Vyjádření k dokumentaci pro stavební povolení stavby

Název akce:	„Přechod pro chodce, místo pro přecházení, nové chodníky, ul. Litoměřická“, k.ú. Děčín – Staré Město
Účel vyjádření:	K dokumentaci (DUR/DSP/DPS a změně DUR/DSP/DPS) stavby
Zájmové území:	Okres: Děčín
	Obec: Děčín
	Část obce, ulice, č.p.: Děčín III, Litoměřická ul.
	Katastrální území, parcelní číslo: Děčín – Staré Město, p.p.č. 197/1, 197/2, 197/14, 197/15, 697/4, 703/4, 1029/1 a související (viz přílohu)
Žadatel:	Ing. Vladimír Polda
Adresa, tel., e-mail	Riegrova 658/79, 405 02 Děčín II, tel. +420 732 469 463, v.poldinek@seznam.cz
Investor:	Statutární město Děčín
Adresa, tel., e-mail	Mírové nám. 1175/5, 405 38 Děčín IV
Projektant:	Ing. Vladimír Polda
Vlastník dotčené IS	SVS
Předchozí vyjádření a rozhodnutí	Byly splněny podmínky předcházejících vyjádření a vydaných rozhodnutí ANO/NE – vyjádření o existenci sítí SCVKZAD8228 ze dne 11. 9. 2017
Platnost vyjádření:	jeden rok ode dne vyhotovení (v případě, že Váš zájem nadále trvá, požádejte před uplynutím této lhůty o prodloužení platnosti vyjádření)

1. Situace a orientační zakres s vyznačeným zařízením provozovaným společností Severočeské vodovody a kanalizace, a.s.
2. Situace stavby z PD

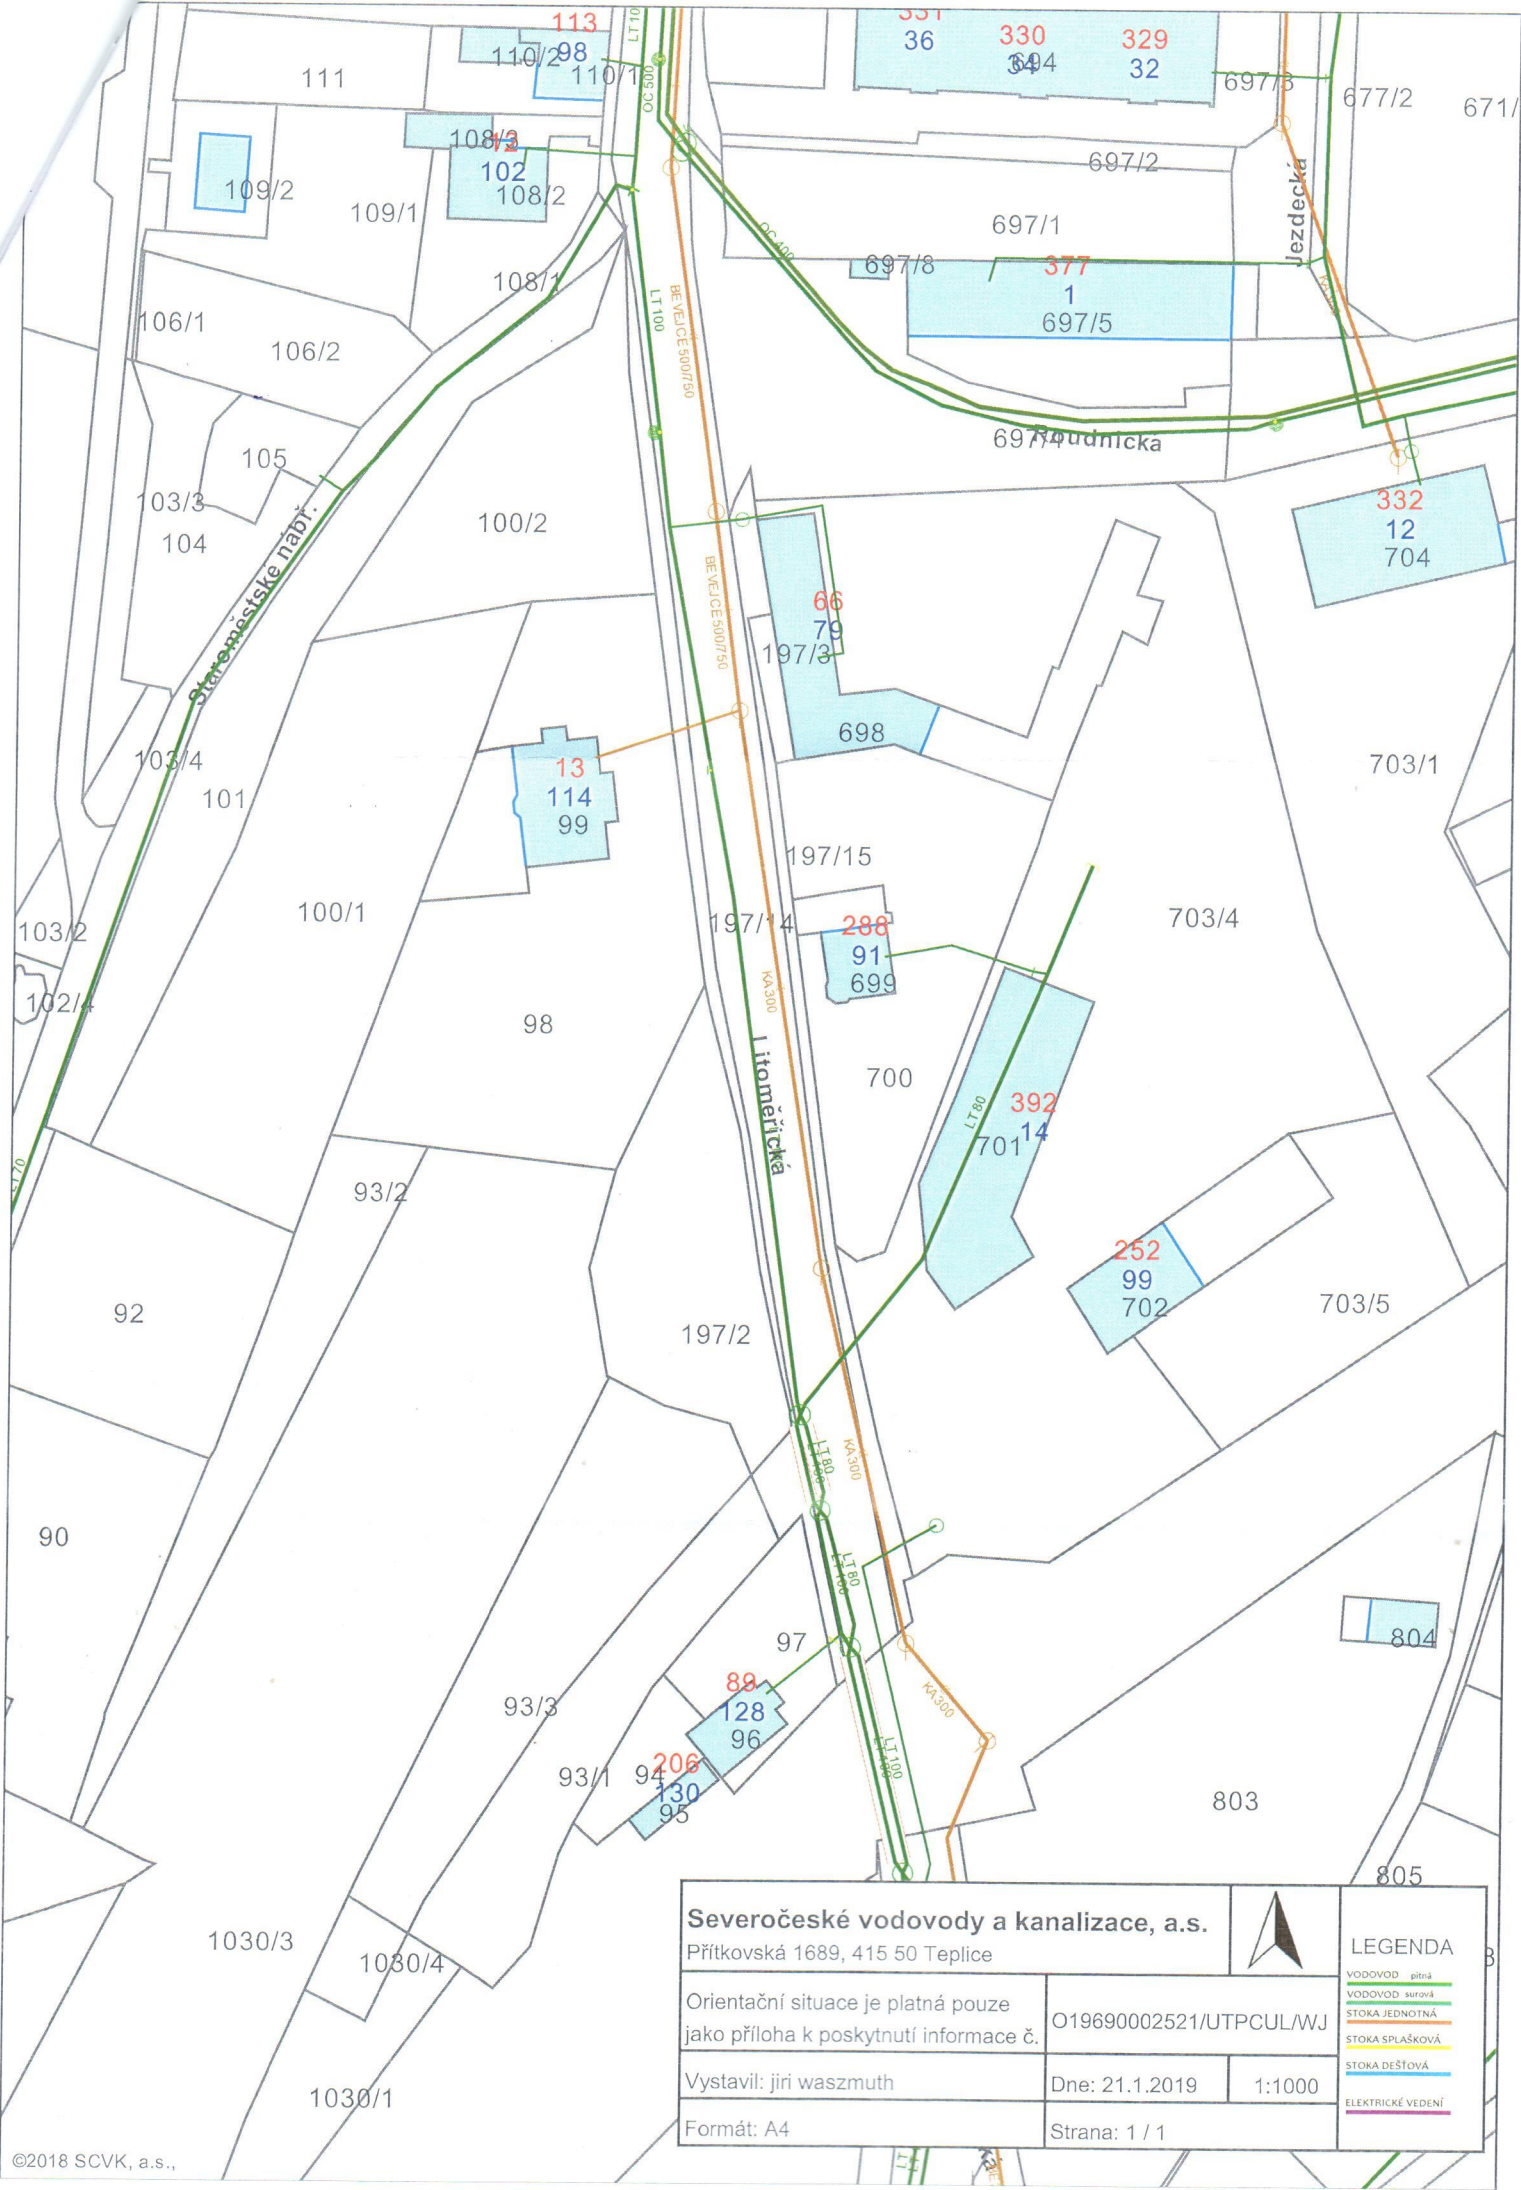
Při realizaci stavby dojde ke střetu se sítěmi ve správě společnosti Severočeské vodovody a kanalizace, a.s.

- 2) **Před započítím prací požádá stavebník o vytýčení vodohospodářského zařízení. Vytýčení skutečného umístění zařízení ve správě společnosti Severočeské vodovody a kanalizace, a.s. a jeho následné zakreslení do situace je nutné objednat na tel. 840 111 111; info@scvk.cz. Požadujeme součinnost s pracovníkem střediska vodovodů a kanalizací Děčín: kontaktní osoba za vodovody - p. Sova - tel. 412 535 012, kontaktní osoba za kanalizaci – p. Boháček – tel. 412 535 012.**

- 3) **V oblasti křížení (v ochranném pásmu) s námi provozovaným zařízením je nutné jít otevřeným výkopem, práce provádět ručně se zvýšenou opatrností.**

- 6) **Při realizaci inž. sítí požadujeme dodržení ČSN 736 005 „Prostorové uspořádání sítí technického vybavení a zákonů pro ukládání inž. sítí. Při umístění jakýchkoliv staveb, včetně oplocení (HUP, kiosky nn, opěrné zdi, pergoly) je nutné respektovat ochranné pásmo vodovodního řadu a kanalizační stoky dle zákona č. 274/2001 Sb. Zákon o vodovodech a kanalizacích v platném znění.**
